### **Decreto del Presidente della Regione 9 agosto 2022, n. 0104/Pres.**

Legge regionale 42/1996, articolo 6, comma 5. Approvazione della variante 3 al Progetto di "Parco comunale del Torre".

PROGETTO PER LA REALIZZAZIONE DI UN IMPIANTO FOTOVOLTAICO INSTALLATO A TERRA DELLA POTENZA DI 2.955 kWp SULLA COPERTURA DELLA EX DISCARICA CONTROLLATA PER RIFIUTI NON PERICOLOSI DI PROPRIETA' DELLA IFIM S.r.l. IN LOCALITA' SAN GOTTARDO

OGGETTO: Variante al vigente Piano Regolatore Generale Comunale relativa alla realizzazione di un impianto fotovoltaico nell'ambito del Parco del Torre.

## ESTRATTO DI MAPPA

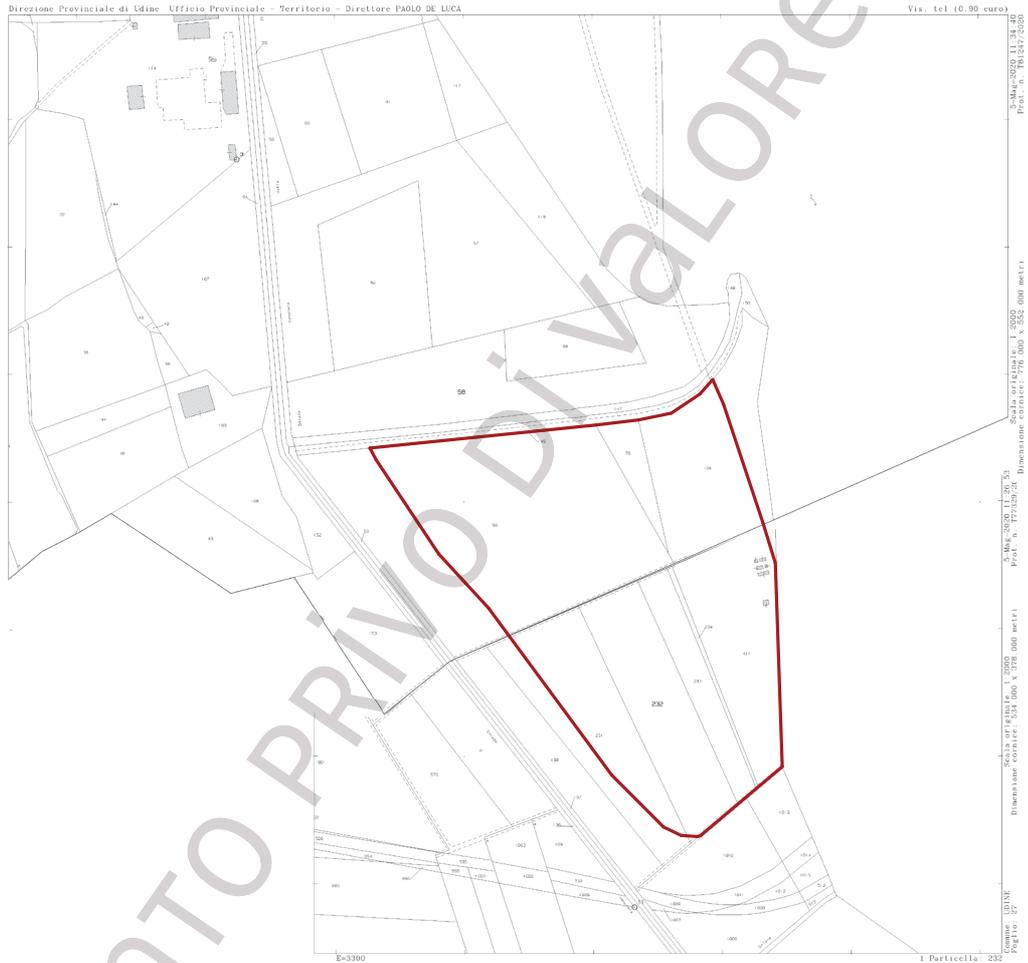
***Nella parte dell'ambito di ripristino identificata nella planimetria catastale riportata di seguito al presente paragrafo, mediante apposito perimetro, come "area di localizzazione impianto fotovoltaico", è consentita la realizzazione di un impianto fotovoltaico installato a terra, nel rispetto delle seguenti prescrizioni:***

AREA DI LOCAZIONE IMPIANTO FOTOVOLTAICO
